COMUNE DI VANZAGO

Vanzago, 11 giugno 2021

Valutazione di Impatto Ambientale del progetto definitivo del potenziamento della linea RFI Rho-Arona nella tratta Rho-Gallarate. Quadruplicamento Rho-Parabiago e Raccordo Y - Revisione parere CTVA n. 1509/2014

Valutazione di Impatto Ambientale del progetto definitivo del potenziamento della linea RFI Rho-Arona nella tratta Rho-Gallarate. Quadruplicamento Rho-Parabiago e Raccordo Y - Revisione parere CTVA n. 1509/2014
OSSERVAZIONI DEL COMUNE DI VANZAGO

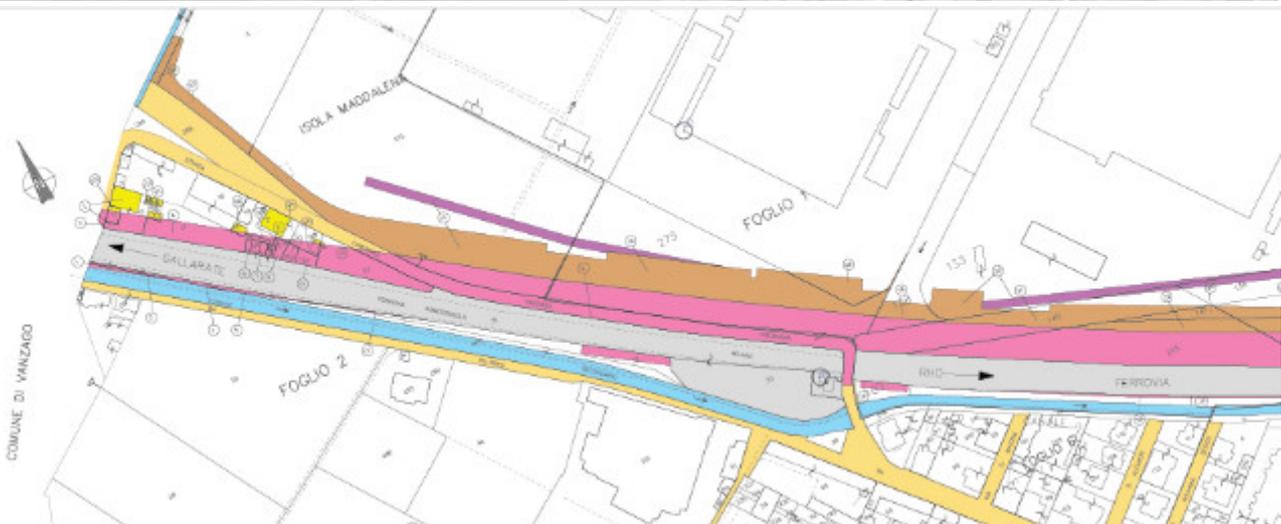
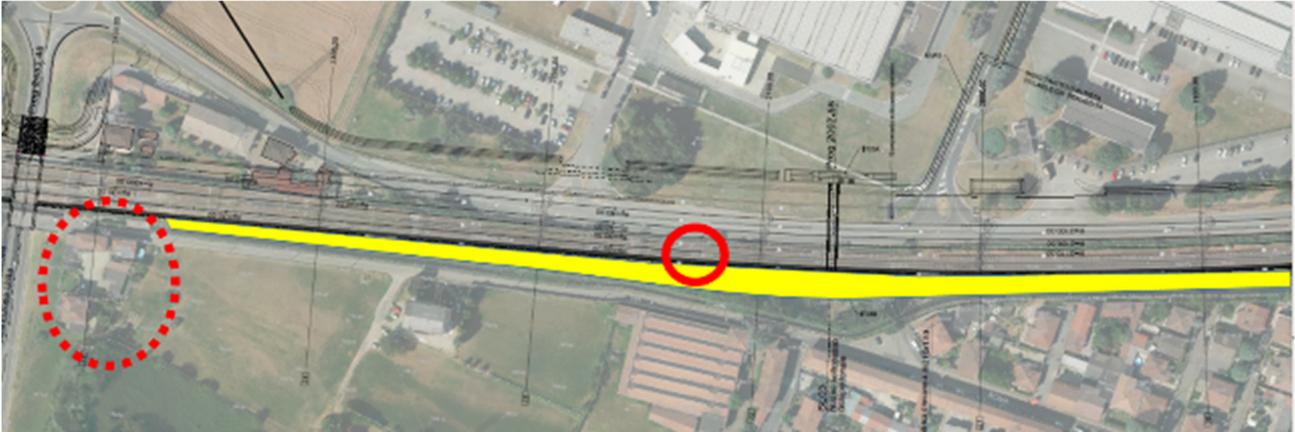
I due limiti allo sviluppo dei binari richiamati in precedenza, hanno di fatto dettato l'attuale soluzione planimetrica che, se da un lato consente di **allontanare i binari** dalla via Villoresi a **Pregnana** e, in generale, **dal lato sud** nello stesso Comune, dall'altro lato comporta la pesante **interferenza con l'abitato di Isola Maddalena, sempre in Pregnana, e con la zona di via Vittorio Veneto in Vanzago**.

Poiché l'abitato in Pregnana di Isola Maddalena di fatto verrà abbattuto integralmente (come specificato al § 0) questa soluzione non risulta più problematica, ma altresì impedisce di salvaguardare la zona di Via Vittorio Veneto in Vanzago.
